Recommandation AE n° 1 p. 9 :

Page 28 - A.2 - Inventaire des émissions de gaz à effet de serre du système électrique

Bilan global :

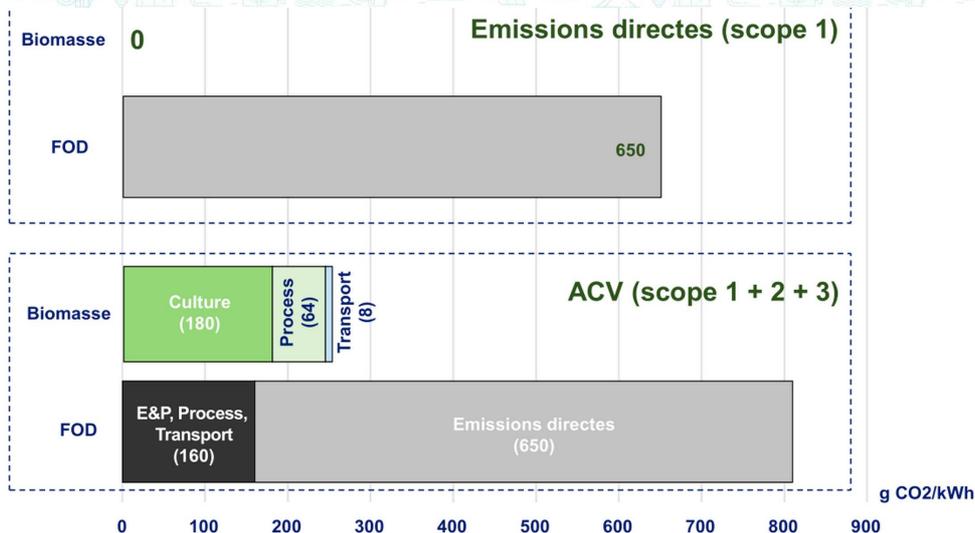
L'Ae recommande de prendre en compte dans le cas de la production des énergies renouvelables les émissions de gaz à effet de serre liées à l'ensemble du cycle de vie.

Les émissions de CO₂ associées au transport dépendent du facteur d'émissions unitaires du navire, du pouvoir calorifique du combustible et de la distance. Les navires utilisés pour le bioliquide et le fioul sont les mêmes (car ce sont deux combustibles liquides transportables en cuves). Les émissions unitaires des navires utilisés sont d'environ 6,4 g CO₂ / tonne / km.² Les pouvoirs calorifiques sont comparables : 42 kJ/kg pour le fioul et 38 kJ/kg pour la biomasse liquide.

Au global, le transport de fioul émet donc 11 g CO₂/kWh et le transport de biomasse liquide 6,5 g CO₂/kWh (soit environ 1 % du CO₂ effacé grâce à la conversion).

On estime que la réduction des émissions de gaz à effet de serre par rapport au fioul est d'environ 65 %.
